瀬田小学校 改築だより

令和3年1月 第5号

瀬田小学校改築基本設計中間報告会を開催しました

○配置図・1階平面図（案）

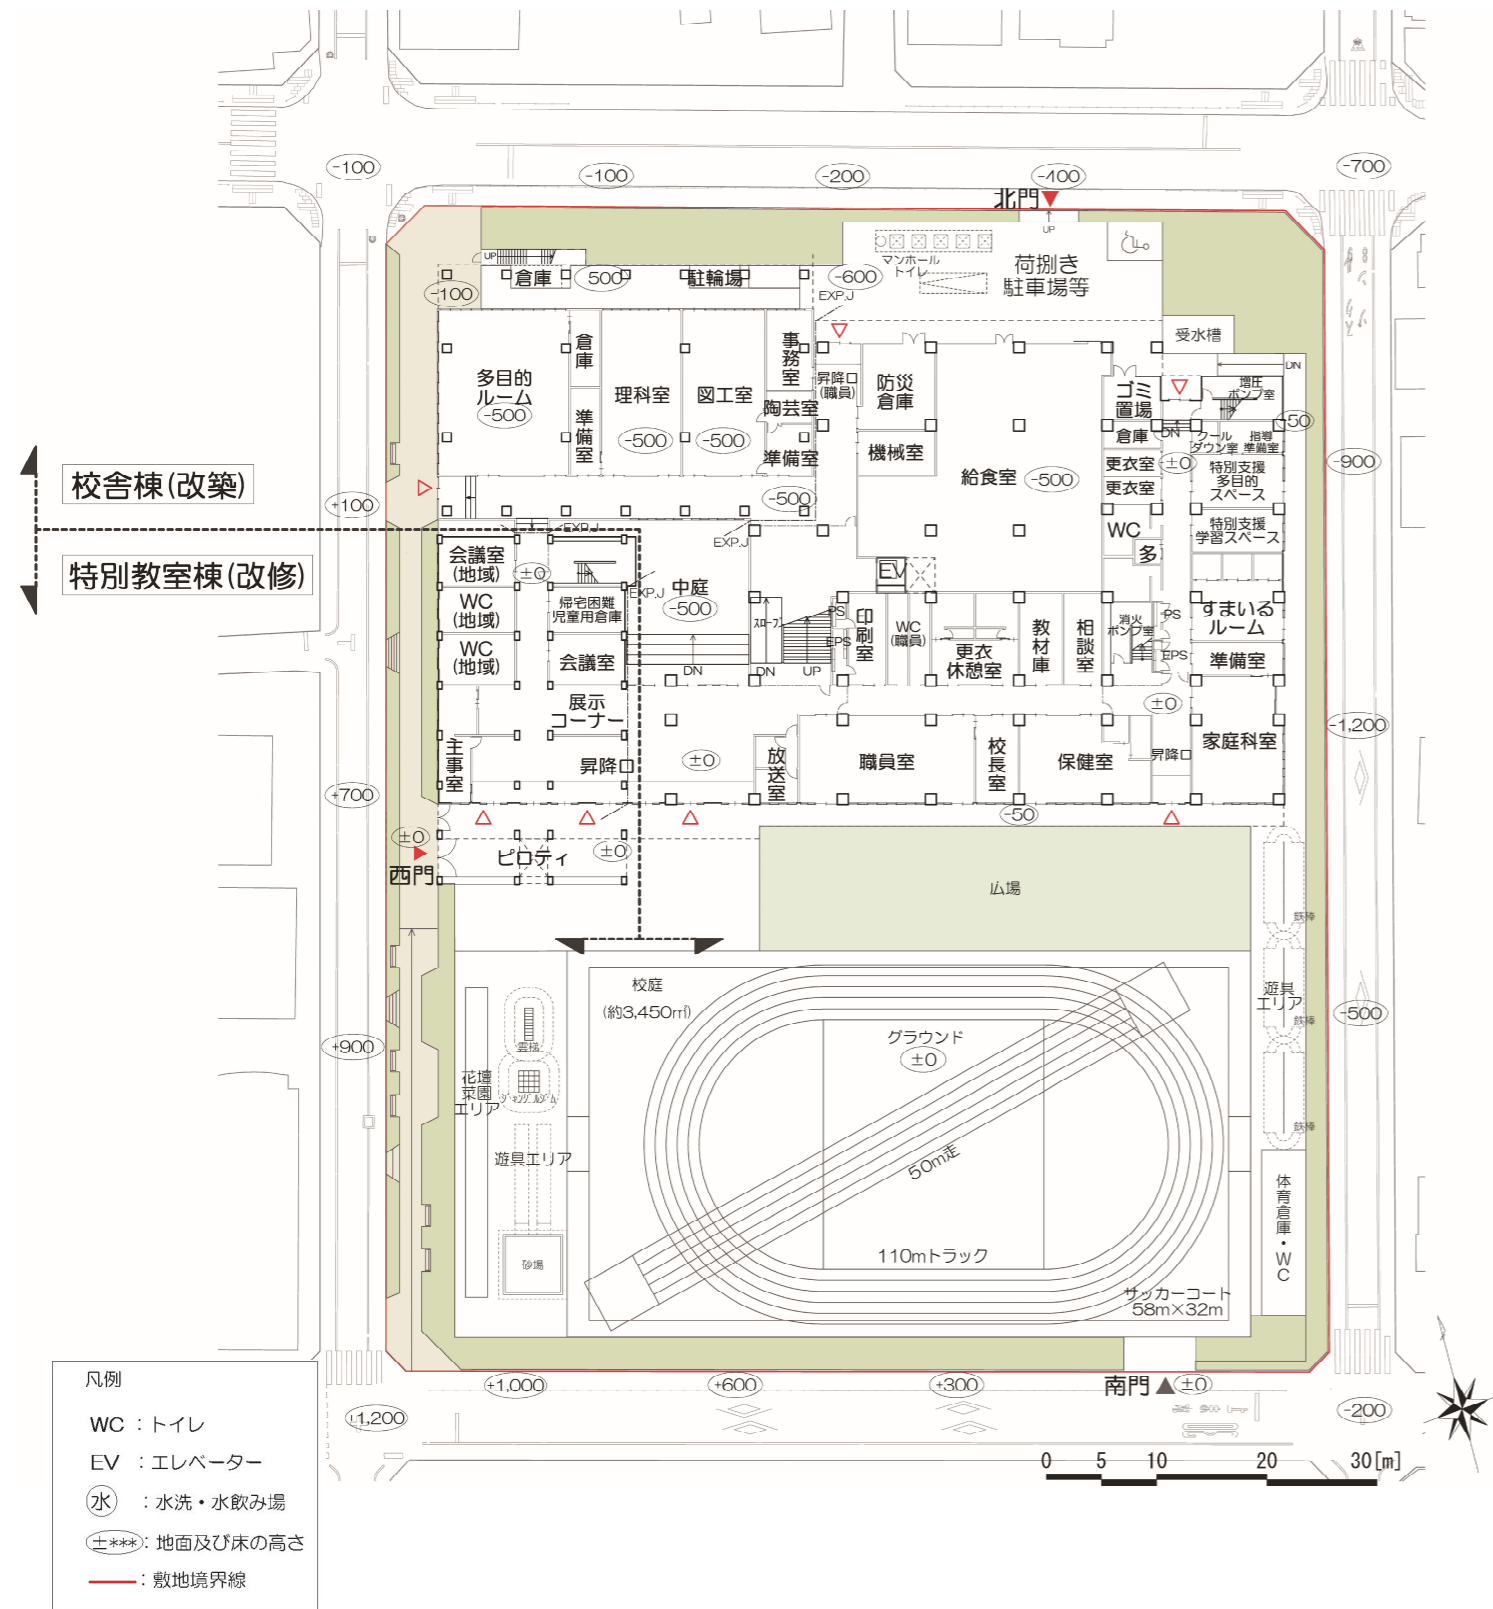
NO	ご意見・ご質問	区の方
1	西門から出た児童はどこから道路へ出てくるのか。正面から道路へ飛び出してこないか。	通学動線は、西門から出たあと、学校敷地内である環境空地(歩道状空地)を通り、北及び南側の交差点付近に数カ所設置する出入口から車道へ出る計画としています。西門の正面には植栽帯を設け、児童が道路に飛び出さないように計画しています。
2	西門の位置を変えることは出来ないのか。	今回の改築計画は、既存の特別教室棟を改修して引き続き利用することを考慮し、昇降口の位置を計画しました。昇降口に近接する西門の位置を変更することは困難ではありますが、上記の対応により、児童の安全な通学動線の確保と周辺環境に配慮します。
3	敷地の北側は道路レベル(高低差)より低くなっているが、浸水対策はどのように考えているのか。また、校庭も周辺道路レベルより低い部分があるが、校庭等の水はけは悪くならないか。	学校敷地に降った雨水は、雨水浸透設備を設けるとともに、排水溝を設けて下水に排水する計画としています。なお、浸水対策としては、土のうや止水板の設置を検討します。
4	現在計画している教室数で、文部科学省が示している全学年35人学級に対応できるのか。	現時点での児童数の推定では、全学年35人学級に移行すると最大で26学級となる見込みです。本計画では、30教室を整備する計画としており、対応が可能であるものと考えています。
5	今回の報告会は議事録を取っているのか。また、公開する予定なのか。	改築だより(本紙)にて、今回の報告会の内容をまとめ、周知します。
6	降雨時に、東側道路に面した植栽帯の土が道路に流出するのではないか。	土が道路に流出することが無いような外構計画とします。
7	新校舎は、既存校舎より東に寄っているのか。	新校舎は、既存校舎と概ね同じ位置に計画しています。
8	仮設校舎の計画はどうなっているのか。	既存特別教室棟を利用しながら、敷地内(校庭南側)に仮設校舎を建設する計画としています。
9	プールを地下に造ることはできないか。プールを4階(屋上)に設けると、費用が高くなるのではないか。	プールを地下に設ける場合、工事の費用が増えることから、屋上に設置する計画としています。

10	敷地北側は高低差があり、給食室の前は植栽もないため、浸水対策が必要ではないか。	給食室の搬入口があることから植栽帯は設けませんが、敷地内の排水勾配を考慮して適切に排水溝を設置し、浸水対策を行います。
11	水琴窟を残してほしい。	現時点では、残す方向で計画しています。
12	現状の新型コロナウイルスの蔓延を考え、感染症対策を設計に盛り込むべきではないか。	社会情勢を踏まえ、学校運営を考慮した感染症対策を検討します。
13	プールは屋内か屋外か。	屋外(屋上)となりますが、熱中症対策として、プールサイドには、庇を設ける計画とします。
14	工事中の車両の出入りはどういう計画となっているのか。	工事が始まる前に、工事説明会を開催し、工事車両の動線計画を含め、詳細な工事計画を説明させていただきます。その際、路上駐車をしないことやスクールゾーンの間隔を避けて出入りする等の配慮をいたします。
15	改築工事に係る全体費用はいくらか。	設計費や改修工事費等も含めた全体事業費の概算は41.8億円を想定しています。
16	設計が検討段階ということは、変更可能なのか。	基本設計中ではありますが、基本構想の策定経過等を踏まえ、建物配置等の大幅な変更は困難と考えています。ご意見・ご要望等については、今後、対応を検討していきます。
